# 2号機燃料取扱設備及び燃料取り出し用構台 の設置について

2021年7月14日（第19回）

東京電力ホールディングス株式会社

図5-1. CERNでまとめられた“一般的な耐放射線性”

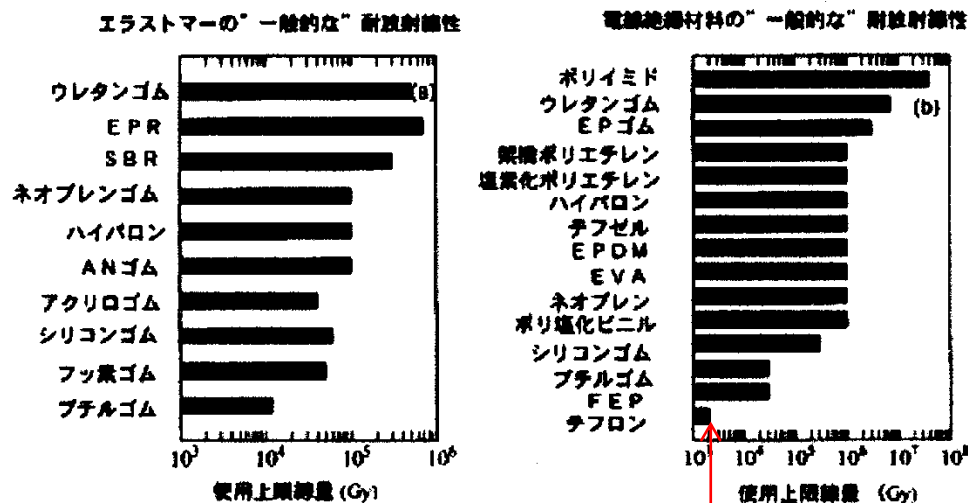
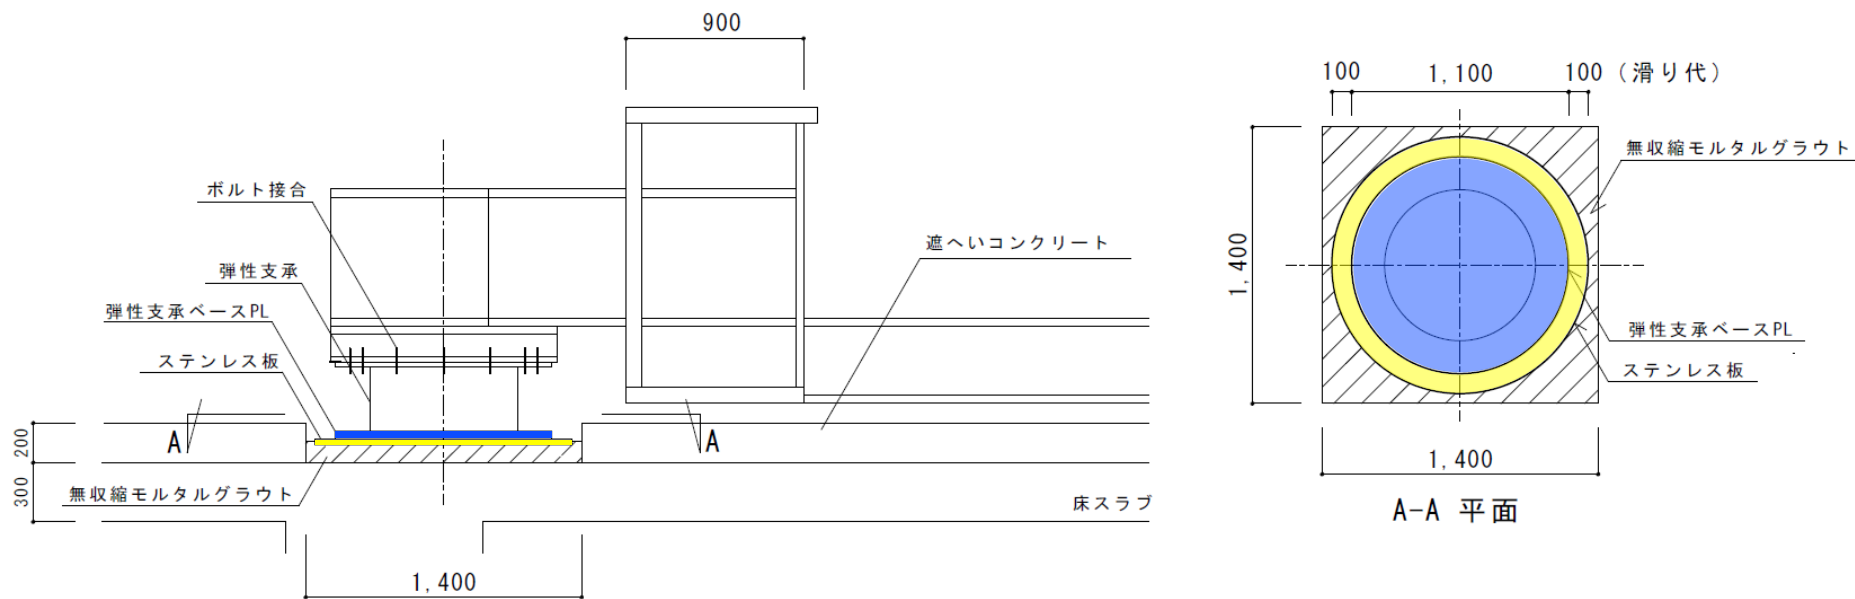
- テフロンは、耐薬品性、耐熱性、電気特性などに極めて優れている反面、放射線照射特性が劣ることが知られている
- テフロンの放射線に対する耐久性は以下によると、約 $2 \times 10^3$  Gyと評価されている
- 設置環境を仮定し、どの程度の照射量となるか試算した

$$2\text{年} \times 365\text{日} \times 24\text{時間} \times 2.3\text{mSv/h} = 40.3\text{Sv} \rightarrow 40.3\text{Gy} < 2000\text{Gy}$$

使用限界線量に対し十分小さいことを確認した

# 改良地盤物性の設定について

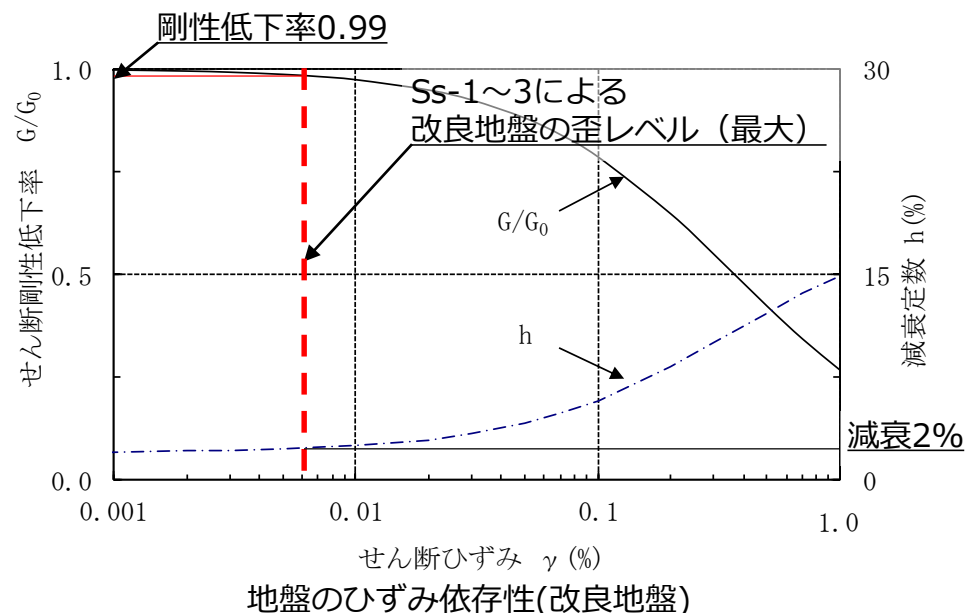
- 燃料取り出し用構台基礎直下は支持層（泥岩）に到達していないため、高圧噴射攪拌工法により地盤改良を行う
- 物性値のうち圧縮強度とせん断波速度は、2号機燃料取り出し用構台と同一条件の4号機燃料取り出し用カバーでの実績値に基づき設定している
- ひずみ依存特性は、本件と同様に、原地盤が砂質埋め戻し土及び砂岩であり、改良方法が高圧噴射攪拌工法を用いた類似条件下での物性を参照する
- ひずみ依存性は、福島サイトでの実績値はないが、上記理由のほか、今回の入力地震動では剛性低下をほぼ起こさない応答レベルであり、減衰についても下限値の2%としている
- 施工例が少なく、同工法、同設計値（剛性、強度）でのひずみ依存特性の実績値は上記を除き確認できなかったため、パラメトリックスタディを実施し、改良地盤のひずみ依存特性が応答に与える影響を**確認した（次頁以降記載）**

基礎下入力動の加速度応答スペクトルの比較 (基準地震動Ss-1)

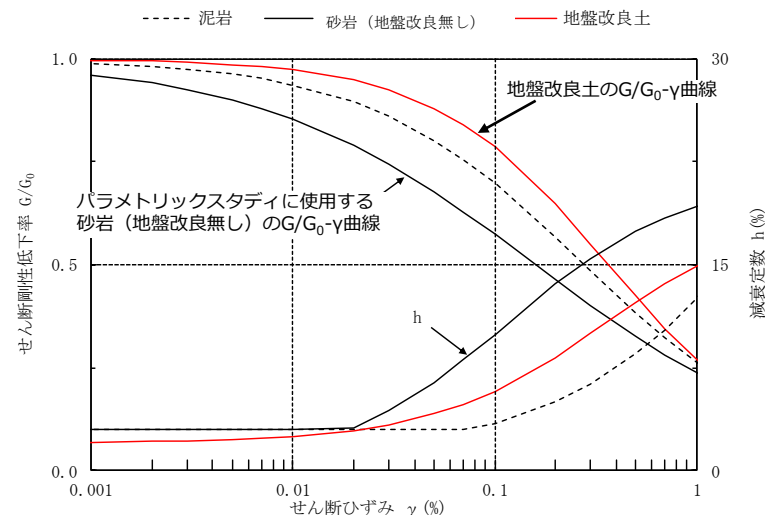
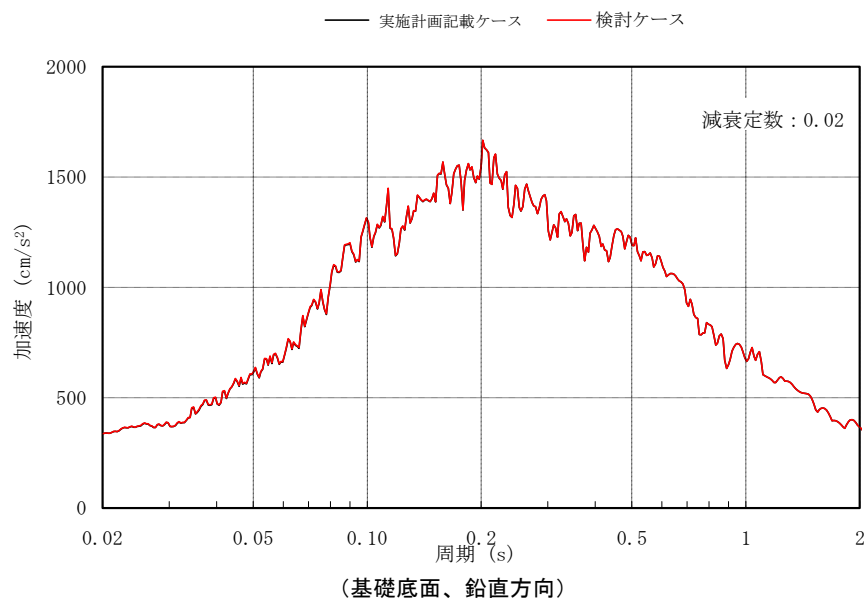
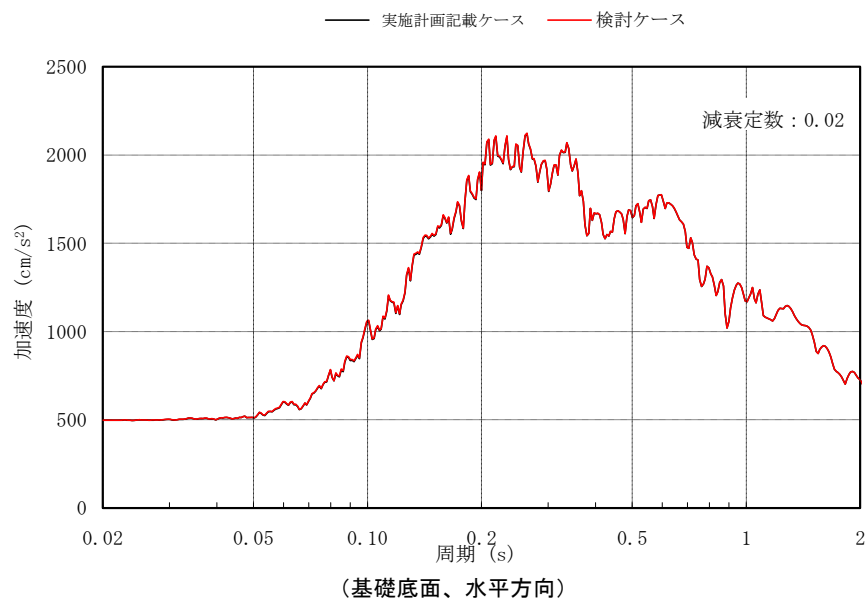
- 地盤改良を実施すると、改良前よりせん断剛性低下率のひずみ依存性が改善される
- ここでは仮に、地盤改良を実施しない砂岩のせん断剛性低下率のひずみ依存性を用いて基礎下入力動に及ぼす影響を確認する
- 一方、初期せん断剛性や減衰定数は、地盤改良土の物性をそのまま用いる
- 上記条件の場合、剛性低下しやすくなり、応答が大きくなる傾向となる
- 入力波基準地震動Ss-1とする

- 基礎下入力動の比較を以下に示す
- 地盤改良を実施しない砂岩のひずみ依存特性を適用した場合においても、基礎下入力動は地盤改良を実施した類似条件下のひずみ依存特性を用いた場合とほぼ同等であり、改良地盤のひずみ依存特性が応答に与える影響は十分小さいことを確認した

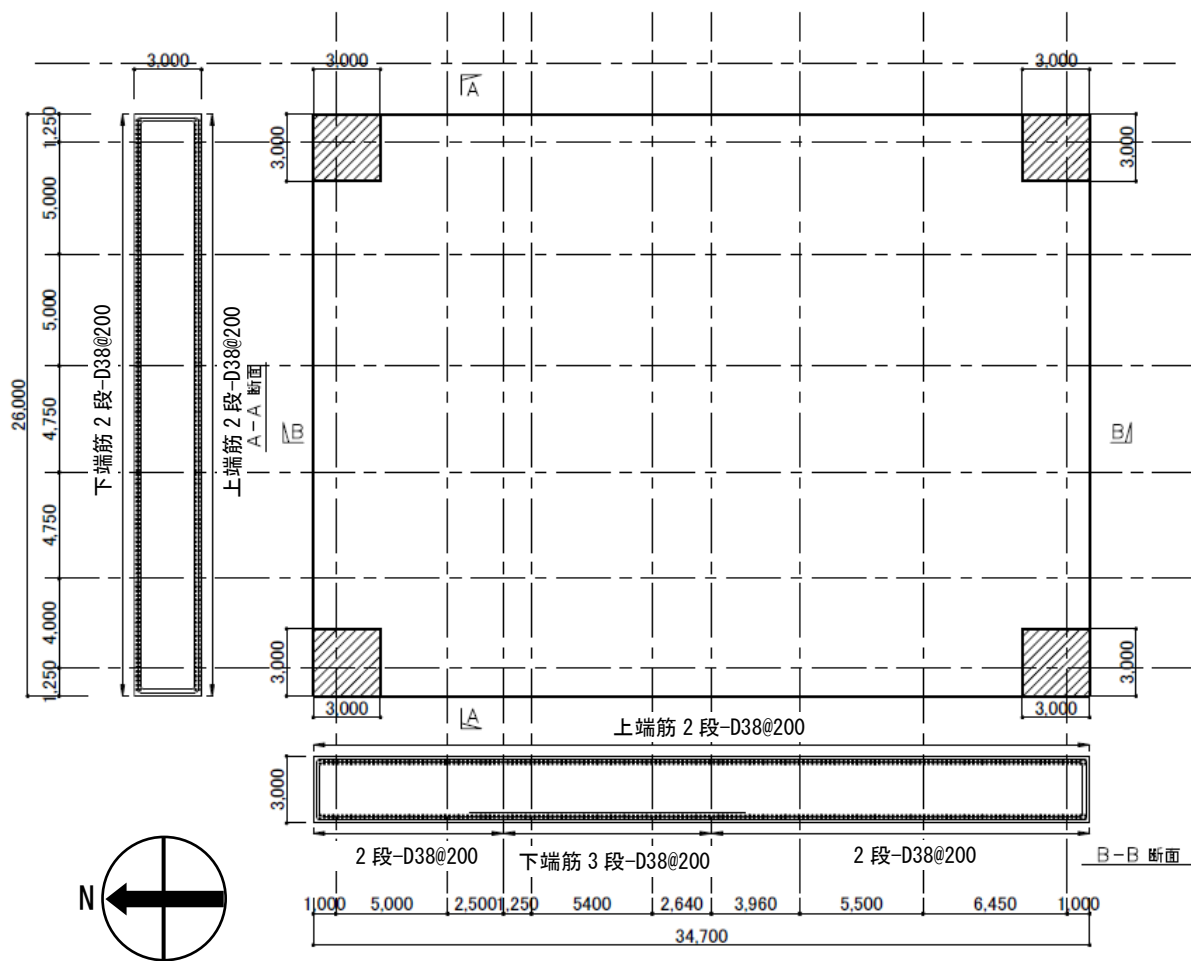
- 設計は、「各種合成構造設計指針・同解説（日本建築学会）」「4.5接着系アンカーボルトの設計」、及び「あと施工アンカー工法・製品評価認証書 セメフォースアンカー150、セメフォースアンカー500」\*1（日本建築あと施工アンカー協会 認証番号：第17-0005号）による
- ただし、製品の付着強度は、\*1の製品評価認証書で定められたものを用いる
- さらに、D22を超える太径アンカーボルトについては、「太径アンカー筋に対する無機系注入式あと施工アンカーの付着強度特性（土木学会第71回年次学術講演会）」より本工事への適用性を確認している

- 設計は、「評定書（工法等） FMボルト工法」\*2（日本建築センター BCJ評定-SS0031-01）による
- \*2の評定書において、構造設計方法及び工法が示されており、今回の工法が適用できることを確認している

- 両アンカーとも、接着剤には無機系材料（セメント系）を使用しており、耐久性や耐放射線性はコンクリート躯体同等であり、福島第一原子力発電所構内で用いても問題無い

(本内容を添付資料－ 4 － 2 別添－ 7 に反映する。)
